PROVINCIA DI ASCOLI PICENO

SETTORE II
Tutela e Valorizzazione Ambientale

Oggetto: Art.27-bis D.Lgs 152/2006 e s.m.i. – Procedimento autorizzatorio unico (PAU).

Ditta ENERGY BOOST SRL. Impianto di messa in riserva (R13) e recupero (R12 – R4 – R5) di rifiuti non pericolosi ai sensi dell'art.208 del D.Lgs 152/2006 e s.m.i. in VIA DEL COMMERCIO nel Comune di ASCOLI PICENO.

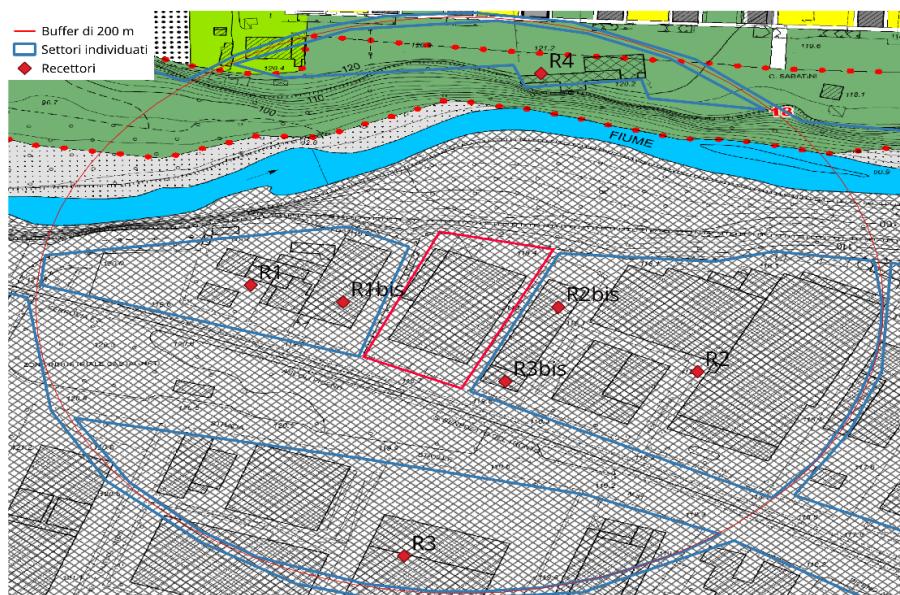
Sono stati considerati i seguenti ricettori:

- Ricettori R1-R4 posti ad una distanza inferiore a 200 m dal centro dell'impianto
- Ricettori posti ad una distanza compresa tra 200 e 500 metri (da R5 a R12)
- Ricettori posti ad una distanza compresa tra 500 e 1000 metri (da R13 a R25)
- Ricettori posti ad una distanza compresa tra 1000 e 3000 metri (da R26 a R29)

Sono stati inseriti i recettori R1bis, R2bis e R3bis, posizionati in corrispondenza del perimetro aziendale.
